ANTALYA BÜYÜKŞEHİR BELEDİYESİ
İMAR VE BAYINDIRLIK KOMİSYONU RAPORU

Sayı : 66632003 - 310.01.04.01 - 1609 / 5055
Konu : Plan Tadilatı İtiraz

ANTALYA BÜYÜKŞEHİR(KONYAALTI) BELEDİYESİ
ARAPSUYU MAHALLESİ
4157 ADA 1 PARSELİN ÇEVRESİNE İLİŞKİN
1/5000 ÖLÇEKLİ NAZIM İMAR PLANI DEĞİŞİKLİĞİ

MEVCUT PLAN

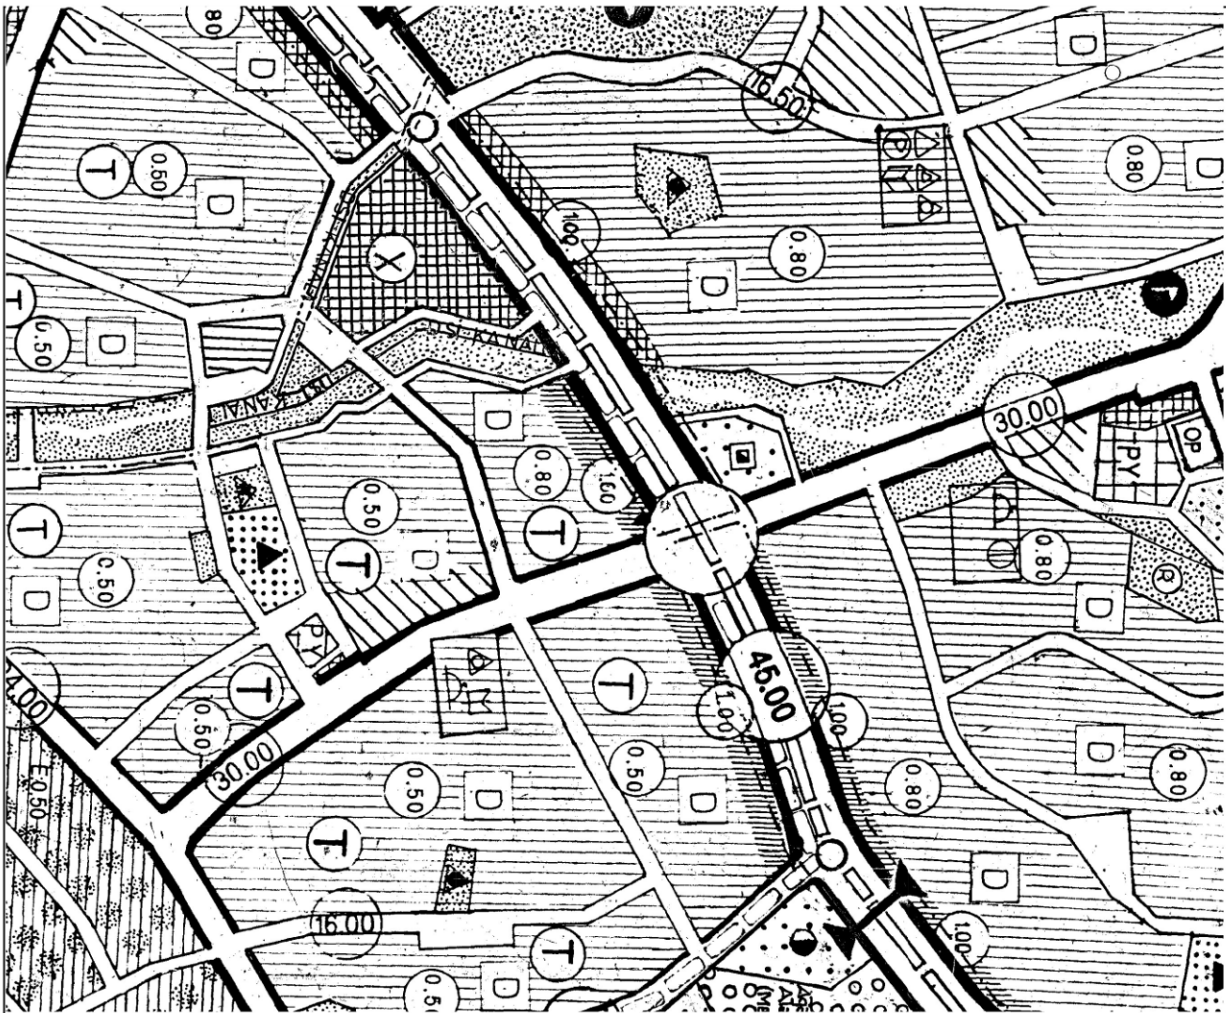
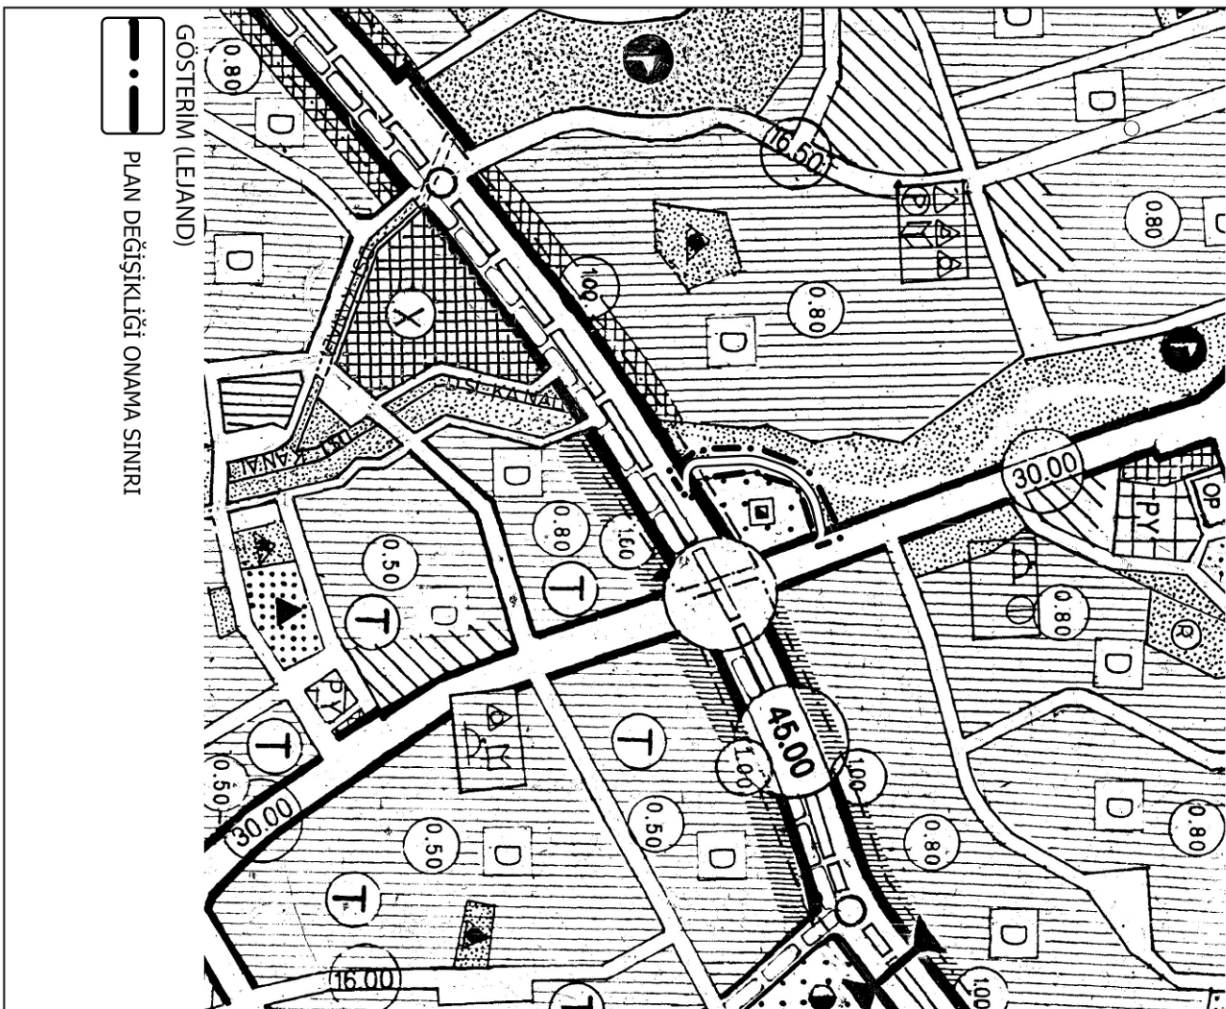
-Mekansal Planlar Yapım Yönetmeliği, Gösterim (Lejand) teknikleri madde 10-(1)'de "Her türlü mekânsal plan, kendi kademesinin ve yapılış amacının gerektirdiği çizim ve gösterim tekniğine göre hazırlanır." şeklinde ifade edilmektedir. Oysaki imar planı değişikliğinde yaya yolunun taşıt yolu olarak düzenlenmesi sonrasında taşıt yolunun yol genişliği ve yol kesiti belirtilmemiştir. İmar plan değişikliğinde taşıt yolu standart yol gösterimi tekniğine aykırı olup kaç metrelik yolu(10, 12, 15 vb) temsil ettiği belirsizdir. İmar planı değişikliği bu yönüyle mevzuata aykırıdır.

-Mekansal Planlar Yapım Yönetmeliği, İmar Planı Değişiklikleri madde 26- "(3b) İmar planında yer alan yol hariç sosyal ve teknik altyapı alanlarının ve kamuya ait sosyal ve kültürel tesis alanlarının kaldırılabilmesi veya küçültülmesi ancak bu tesislerin hitap ettiği hizmet etki alanı içinde eşdeğer yeni bir alanın ayrılması suretiyle yapılabilir. Eşdeğer alanın ayrılmasında yüzölçümü ve konum özellikleri korunur. Bu alanların yerinin değiştirilmesinde, mevcut plandaki hizmet etki alanına göre aynı uygulama etabı veya bölge içinde kalması, yaya erişim mesafelerinin dikkate alınması ve yeni tespit edilen alanın tesisin yapılmasına müsait olması zorunludur." şeklinde ifade edilmektedir. Oysaki imar planı değişikliği yapılarak onaylı 1/1000 ölçekli uygulama imar planındaki park alanı daraltılmakta(azaltılmakta) olup eşdeğer miktarda park alanı ayrılmamıştır. İmar planı değişikliği bu yönüyle mevzuata aykırıdır.

-İmar planı değişikliği ile oluşturulmak istenen taşıt yolu üzerinde çok sayıda yetişmiş ağaç bulunmaktadır. Uzun sürede yetişen bu tür ağaçların korunması gelecek nesillere aktarılması ve sürdürülebilirliğinin sağlanması temel amaç olması gerekirken imar planı değişikliği ile bu ağaç dokusu yok edilmektedir.

-Mevuttaki park alanında imar planı değişiklikleri ile öngörülen yolda Vakıfbank, Türk Ekonomi Bankası, Akbank ile Yapı ve Kredi Bankalarına ait ATM cihazları bulunmakta olup; park alanındaki Vakıfbank'a ait ATM cihazı 04.01.2017 tarih ve 01 sayılı, Türk Ekonomi Bankası'na ait ATM cihazı 18.02.2015 tarih ve 30 sayılı, Akbank'a ait ATM cihazı 14.06.2017 tarih ve 132 sayılı ile Yapı ve Kredi Bankasına ait ATM cihazı 14.6.2017 tarih ve 131 sayılı encümen kararlarıyla Belediyemiz tarafından 3'er yıl süre ile kira bedeli karşılığında kiralama ihalesi yapılmıştır. Sözleşme süreleri sona ermeden ATM kurulum yerlerinin tahliyesi ya da bankalarla mutabakat sağlandığı takdirde taşınması sırasında bir takım maddi külfet ve Belediyemiz aleyhine tazminatlar doğacaktır.

Yukarıda belirtilen itiraz gerekçeleri göz önüne alınarak imar plan değişikliklerinin eski haline getirilmesi için,
